枚方京田辺環境施設組合
可燃ごみ広域処理施設整備事業に係る
計画段階環境配慮書の検討結果

平成 29 年 7 月

大阪府環境影響評価審査会

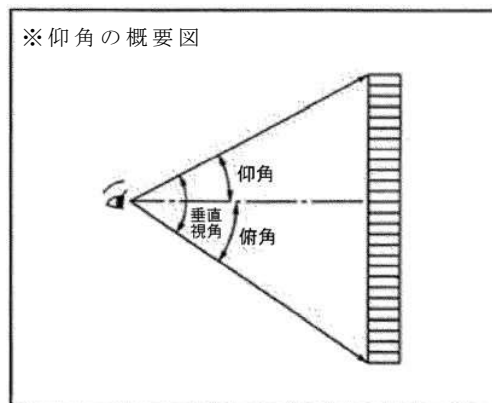
- ・ 国見山からの景観については、施設（煙突）は眺望点から向かって右手の樹木に遮られるため、A案・B案とも煙突は視認できず、施設（煙突）の設置に伴う眺望景観の変化は生じないとしている。また、周辺の景観資源は視認できないため、施設（煙突）の設置に伴う景観資源の眺望に影響を及ぼすことはないとしている。これらより、いずれの案についても、眺望景観への影響は生じ

- ・ 枚方市長意見に「国見山からの眺望については、明確に視認できる場所もある」とあったことから、枚方市に確認したところ、表 4-3.4(2)にある眺望景観写真の箇所以外に、甘南備園焼却施設の煙突排ガス（白煙）や枚方市東部清掃工場が明確に視認できる地点が存在していることを確認した。そのため、適切な地点を再調査した上で、予測を行うことが必要であると考えます。
- ・ 飯岡丘陵からの景観については、A案・B案とも施設（煙突）が視認されるが、眺望点から煙突までの距離が約 3.8km 離れていることから煙突の出現は遠景の変化となるため、影響の程度はごく一部に限られ、加えて、視認される煙突部分の仰角は 1.7～2.3 度程度となり、仰角の変化による眺望景観への影響に対する物理的指標も下回るとしている。また、いずれの案も景観資源である甘南備山の眺望に影響を及ぼすことはないとしている。これらより、いずれの案についても、眺望景観への影響は小さいと予測している。

- ・ 予測した眺望点が事業実施想定区域から遠く離れていることから、当該区域に近い国道 307 号やその沿道等の適切な眺望点を追加すること。

また、国見山からの眺望については、明確に視認できる地点が存在することから、適切な地点を再調査した上で、予測及び評価を行うこと。
